REPUBLIKA HRVATSKA
SPLITSKO-DALMATINSKA ŽUPANIJA
GRAD SPLIT

KLASA: 350-02/20-04/1
URBROJ: 2181/01-03-01/11-22-65
Split, 24.08.2022. godine

I Z V J E Š Ć E
O JAVNOJ RASPRAVI O PRIJEDLOGU IZMJENA I DOPUNA DETALJNOG PLANA UREĐENJA TRGA HRVATSKE BRATSKE ZAJEDNICE U SPLITU

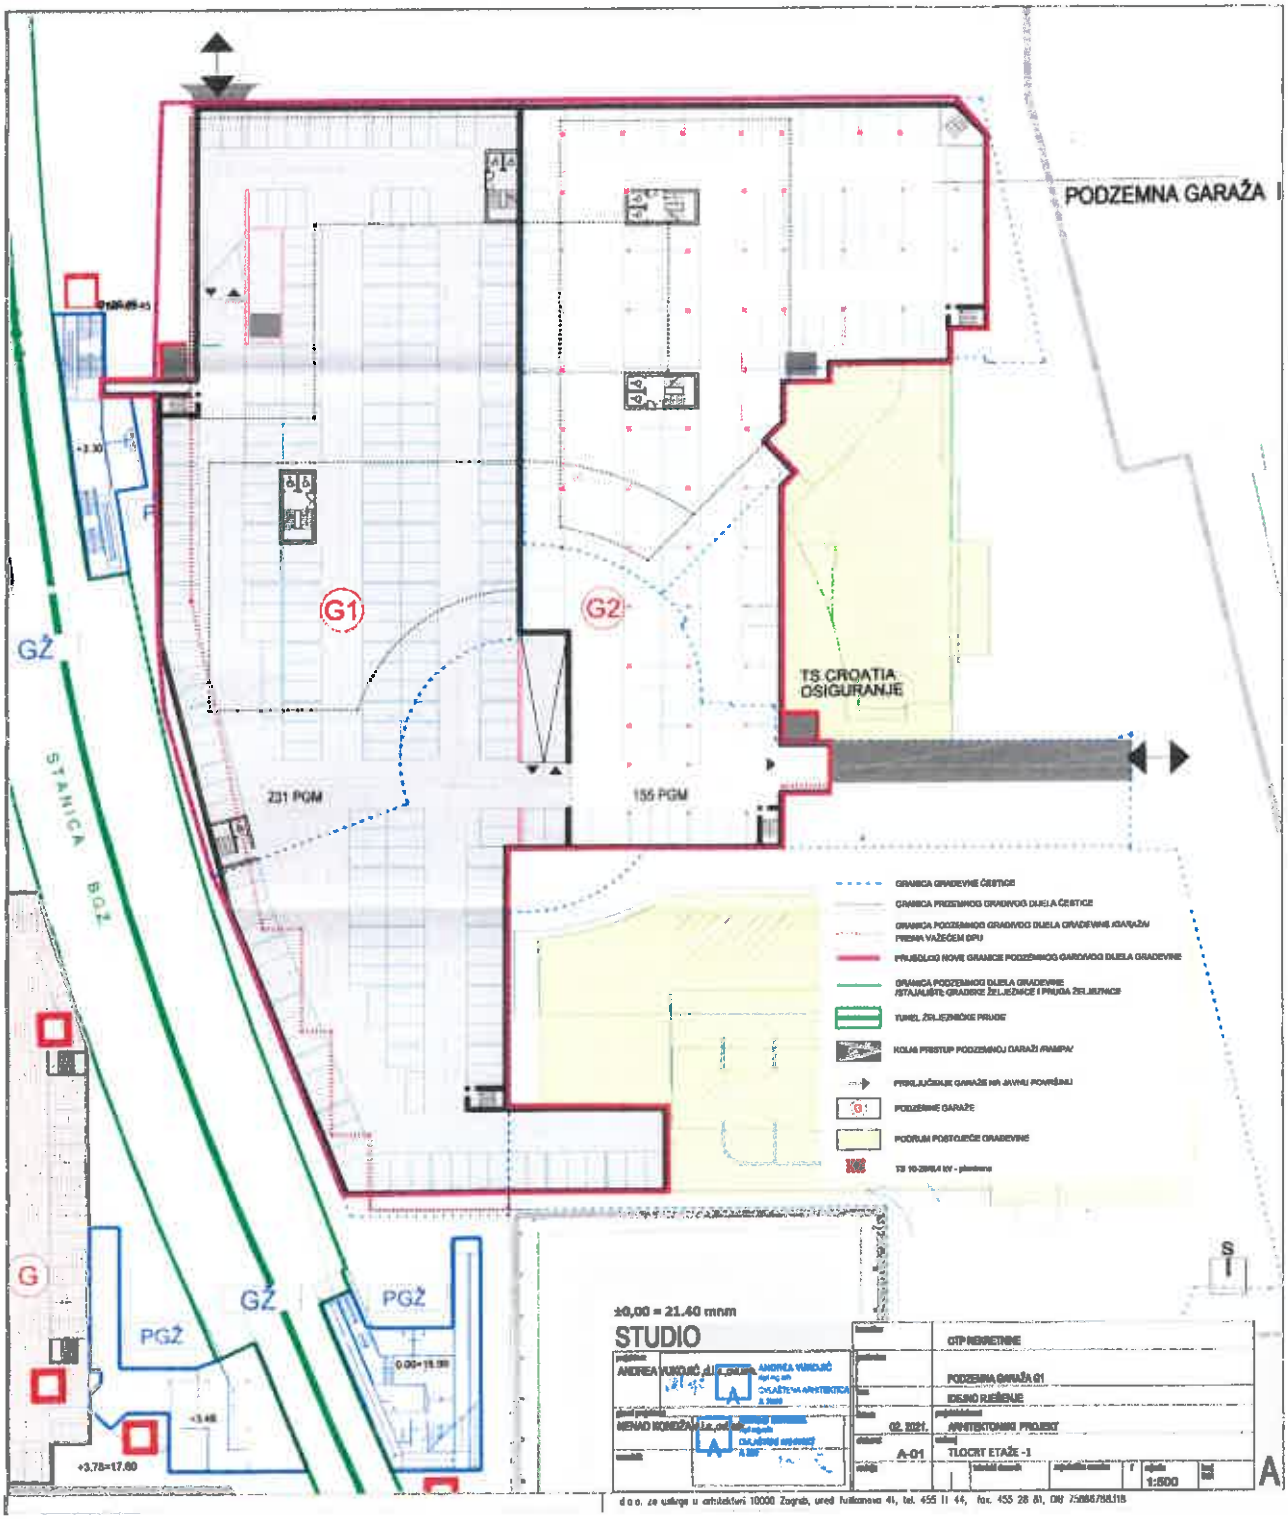
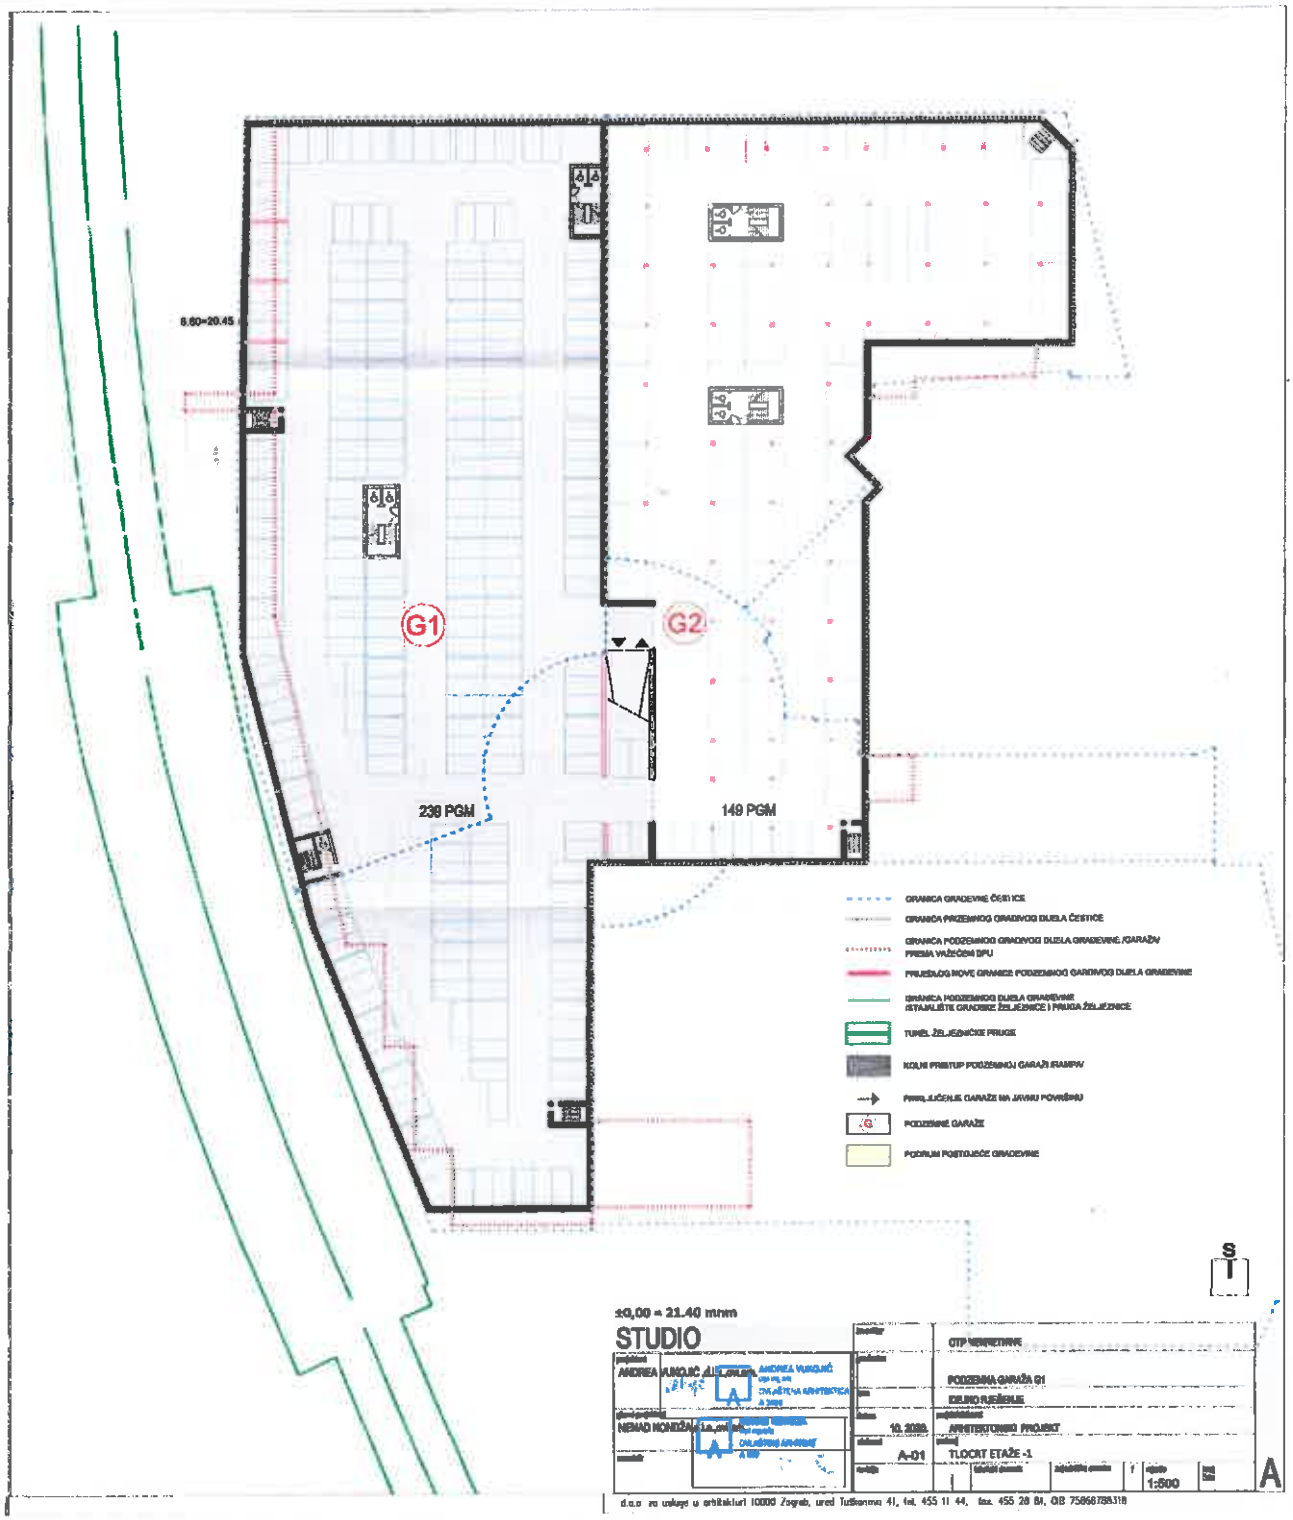
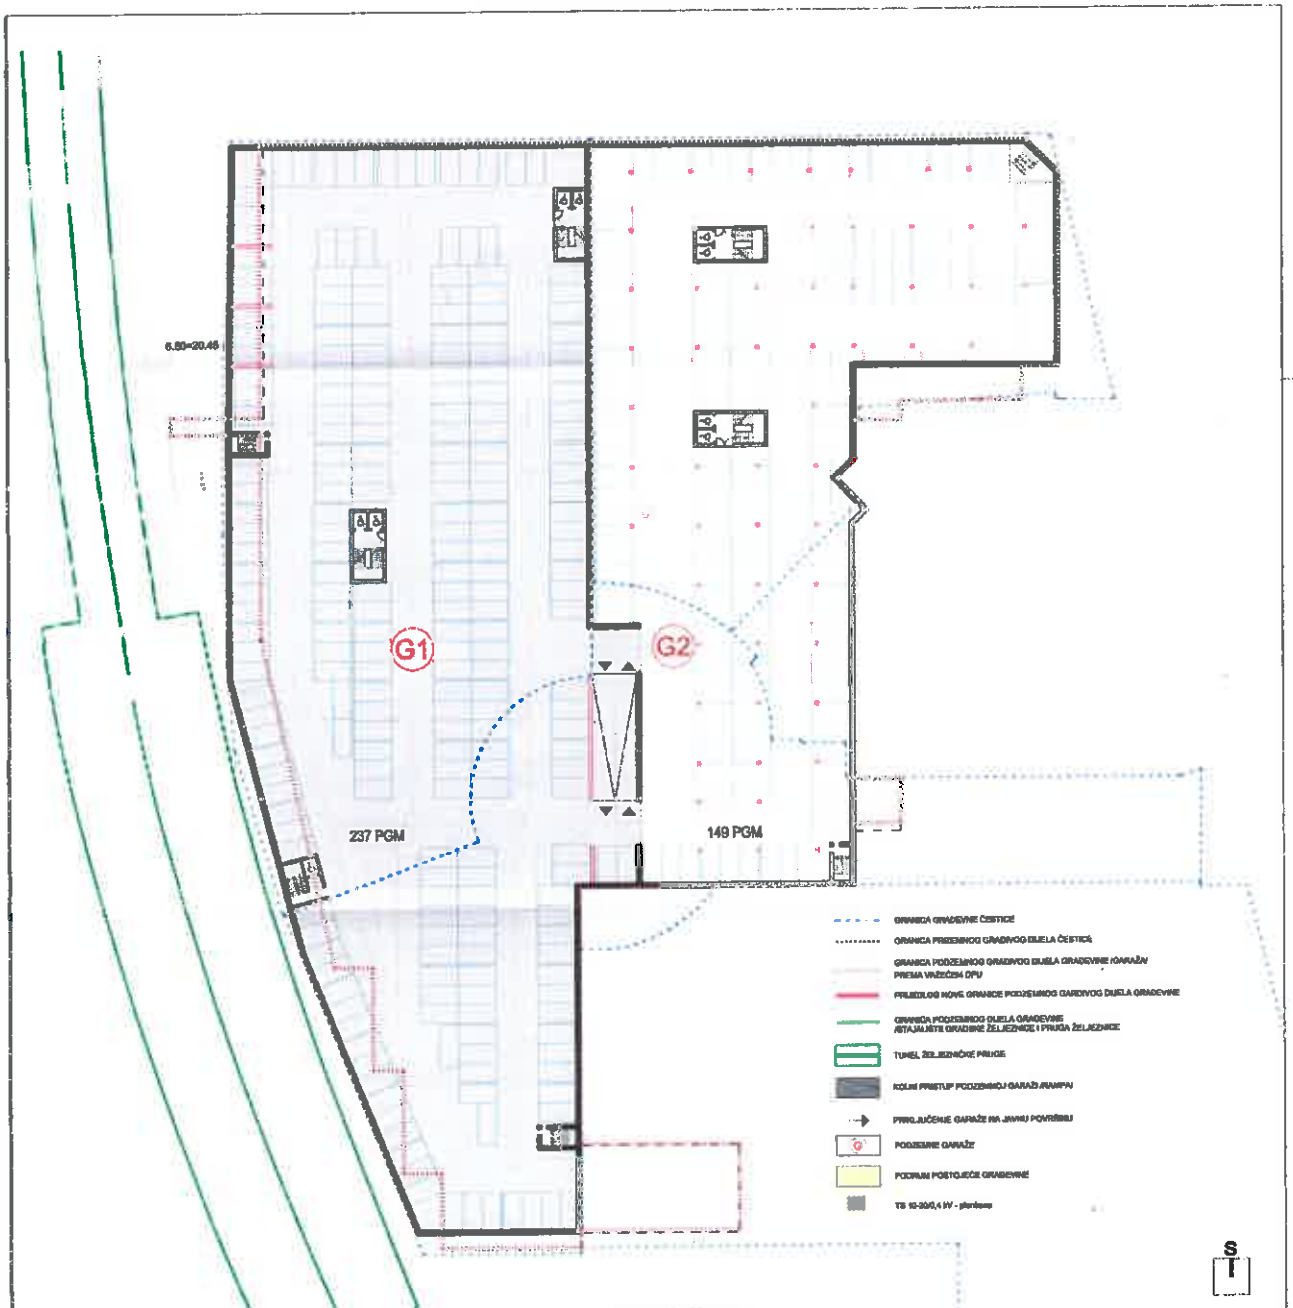
u postupku Izmjena i dopuna predmetnog Plana predlažemo izmjenu granice podzemnog gradivog dijela građevine kako bi, gdje je moguće, gradnja bila istovjetna granici građevinske čestice, a prema grafičkim prilozima i Idejnom rješenju kojeg prilažemo ovom dopisu.
Proširenje je proizašlo iz potreba što racionalnije uporabe garaže i njene što kvalitetnije organizacije te potrebe za ostvarenjem što većeg broja parkirališnih mjesta te sadašnjih zahtjeva za širinom parkirališnog mjesta od 2,50 m (dok su u postojećem Planu ona projektirana širine 2,30 m)
Također, geometrija garaže iz Plana u južnom dijelu cik-cak izlomljenog oblika rezultirala bi neracionalnom i neekonomičnom gradnjom.
Dvije jednosmjerne rampe na etažama -2 i -3 koje su bile zajedničke za obje garaže zamjenjene su jednom dvosmjernom rampom, pa je sukladno tome predložena i nova granica između dvije faze garaže.
Također predlažemo da se, ukoliko je moguće, pristup garaži iz Sukošanske ulice proširi sa sadašnjih 5,50 m svijetle širine na 6,0 m kako bi se omogućio jednostavniji ulaz i izlaz iz podzemne garaže.

Predloženim izmjenama postignut je ukupni broj od 1160 PGM mjesta (što je više od Planom predviđenog kapaciteta od 986 parkirališnih mjesta nakon ukidanja podzemne garaže II kapaciteta 200 parkirališnih mjesta)

Napominjemo kako predložena dopuna ničim ne utječe na ostale parametre zadane Planom, dok omogućuje racionalniju, efikasniju i ekonomičniju izgradnju garaže kao i njeno kvalitetnije korištenje nakon izgrdanje.

Sve opisano prikazano je na grafičkim prikazima koje Vam dostavljamo u prilogu našeg prijedloga:
- Prijedlog Izmjena i dopuna Detaljng plana uređenja 3 podzemne etaže
- Idejno rješenje podzemnih etaža

2.	OTP nekretnine d.o.o. Divka Budaka 1/d 10000 Zagreb Urbroj: 378-21-41 Od 26.02.2021.	1.Daje se prijedlog idejnog rješenja podzemne garaže na način da se poveća kapacitet podzemne garaže sa planiranih 986 GM na 1160 GM, što je provjereno priloženim idejnim rješenjem. Time se omogućava racionalnije, efikasnije i ekonomičnija gradnja garaže kao i kvalitetno korištenje garaže nakon izgradnje. 2.Predlaže se veća širina parkirališnog, mjesta umjesto planiranih 2,3 m na širinu od 2,5 m 3.Umjesto dvije jednosmjerne rampe u podzemnoj garaži predlaže se jedna dvosmjernu rampu.	Primjedbe 2.1 do 2.5 ne mogu se razmatrati jer se odnose na obuhvat DPU-a izvan obuhvata određenog Odlukom o izradi ID DPU-a.

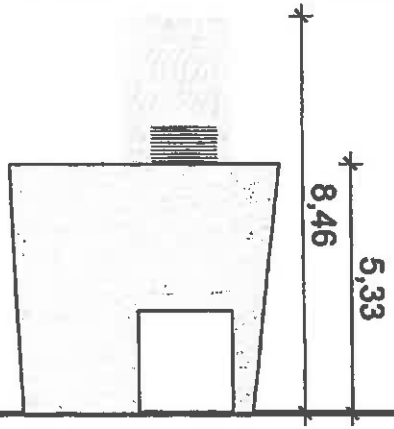
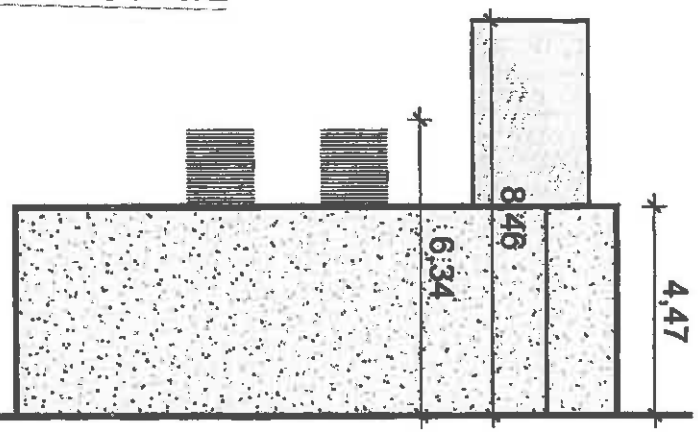
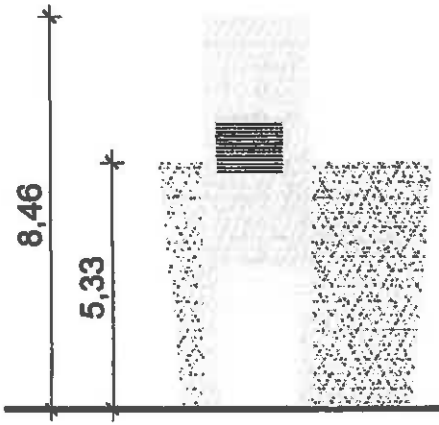
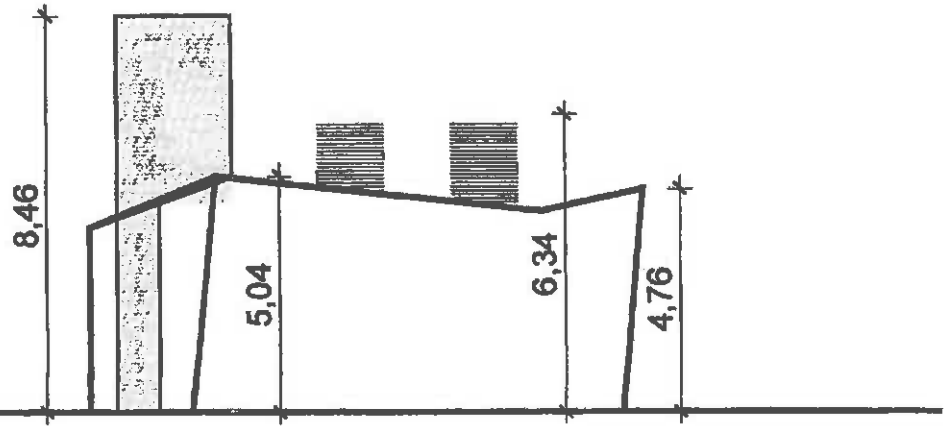
- Poglavlje 3.2. Uvjeti gradnje, rekonstrukcije i opremanje željeznice - „Visina do vijenca građevine iznosi oko 4,6m..." – ovo je netočan izraz, visina vijenca građevine očitana je iz poprečnih presjeka koji su dostavljeni na radne uvide Gradu Splitu. Dostavljeni poprečni presjeci nisu rađeni na najvišim dijelovima planiranih nadzemnih objekata i samim time u Prijedlogu Izmjena i dopuna Detaljnog plana uređenja Trga Hrvatske bratske zajednice u Splitu upisane su pogrešne visine. U prilogu ovog dopisa nalazi se poprečni presjek nadzemne građevine te ovim putem molimo da se prilikom Izmjena i dopuna Detaljnog plana uređenja Trga Hrvatske bratske zajednice u Splitu prihvate visine iz dostavljenog priloga. Ujedno je potrebno navesti da iznimno dio tlocrtne površine zgrade (do 30%) može biti i viši ako to zahtijeva tehnološki proces (ovaj dio odnosi se na dizalo i dimnjak iz razloga jer se trenutno ne može znati točna visina dimnjaka, odnosno hoće li se neki zakon ili pravilnik izmijeniti do stupanja na snagu Izmijenjenog i dopunjenog Detaljnog plana uređenja Trga Hrvatske bratske zajednice u Splitu koji će nam uvjetovati neke dimenzije ili potrebe prilikom proračuna)

- Poglavlje 3.2. Uvjeti gradnje, rekonstrukcije i opremanje željeznice – navodi se "Planiraju se uz javne zelene površine, uklopljene u zelenilo, te oblikovane s podupiračima za vertikalno zelenilo" – mišljenja smo da je ovu obvezu o vertikalnom ozelenjavanju potrebno izbaciti budući da je ista predmet posebnih uvjeta, tim više što prijedlog koji je dostavljen Gradu Splitu od strane HŽ Infrastrukture d.o.o. nije sadržavao prijedlog ovakvog oblikovanja nadzemne građevine

8.Ispod naslova **3.2 Uvjeti gradnje, rekonstrukcije i opremanje željeznice** navedena je visina do vijenca građevine oko 4,6 m što smatraju netočnim, jer je visina do vijenca očitana iz poprečnih presjeka koji su dostavljeni izrađivaču plana, a koji nisu rađeni na najvišim dijelovima nadzemnih objekata za odimljavanje i ventilaciju tunela. Prilažu detaljniji poprečni presjek te traže da se uvaže visine iz priloženog presjeka. Također se traži da se u odredbe uvrsti da iznimno dio tlocrtne površine zgrade odimljavanja i ventilacije tunela može biti i viši ako to zahtijeva tehnološki proces (ovaj dio odnosi se na dimnjak i dizalo)	**8. Prihvaća se** Prema priloženim pročeljima građevina najveća visina iznosi 5,33 m (5,5 m), a dimnjak i kućica dizala mogu biti najveće visine 10,0 m.

10. Ispod naslova **3.2 Uvjeti gradnje, rekonstrukcije i opremanja željeznice** navedeno je: „Planiraju se uz javne zelene površine, uklopljene u zelenilo, te oblikovane s podupiračima za vertikalno zelenilo“ – traže da se obveza o vertikalnom ozelenjivanju izbaci iz odredbi DPU-a jer prijedlog koji su dostavili gradu ne sadrži ovakvo oblikovanje nadzemne građevine.	**10. Prihvaća se**
